オールテレーンクレーンのキャリアに関するリコールについて

リコール届出番号 外-1867

### 3. 対策箇所説明図

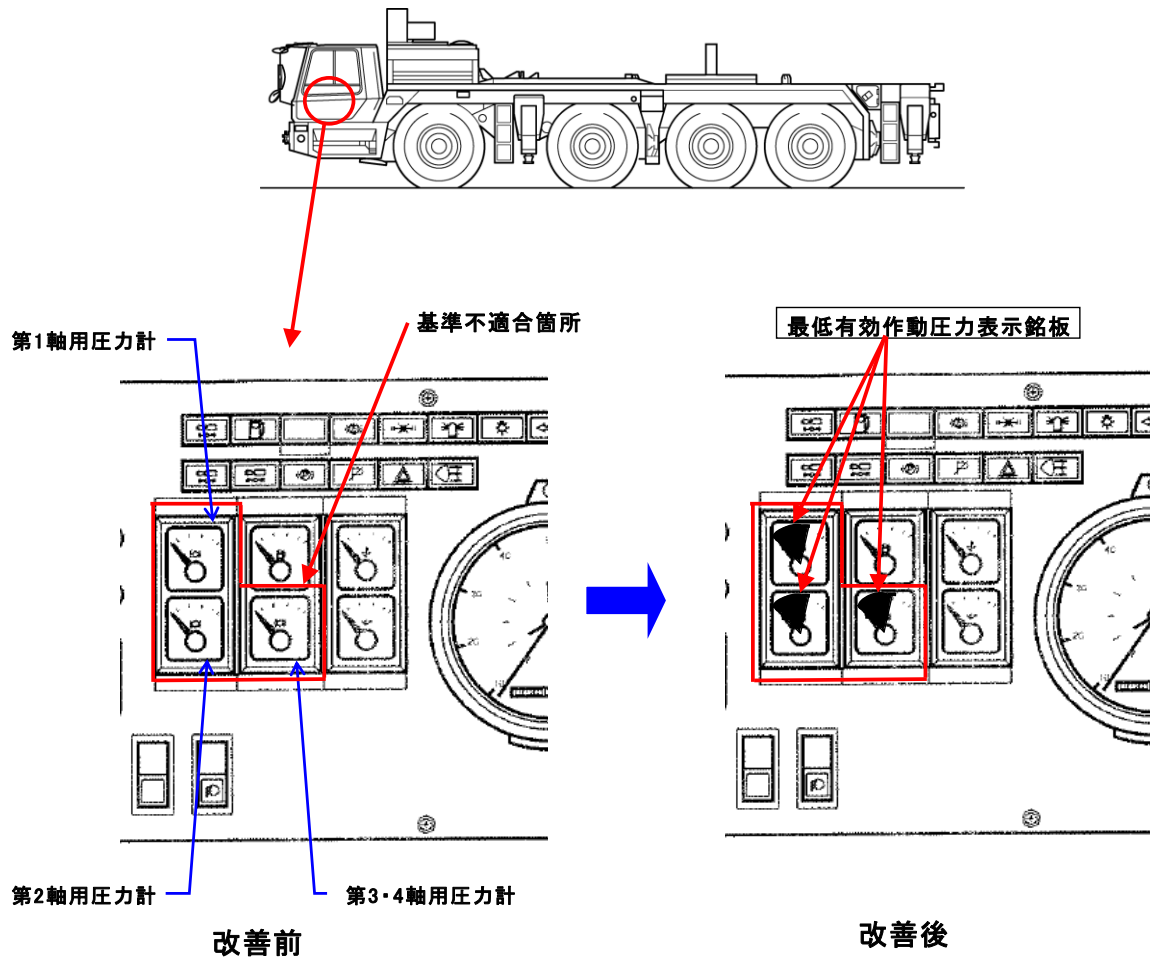
運転者室内に装備される制動装置用内圧容器の圧力を表示する圧力計において、目盛りに最低有効作動圧力が表示されていないため、道路運送車両法の保安基準に適合していない。

全車両、制動装置用内圧容器の圧力計に最低有効作動圧力表示銘板を追加する。

注:  は、追加する部品を示す。
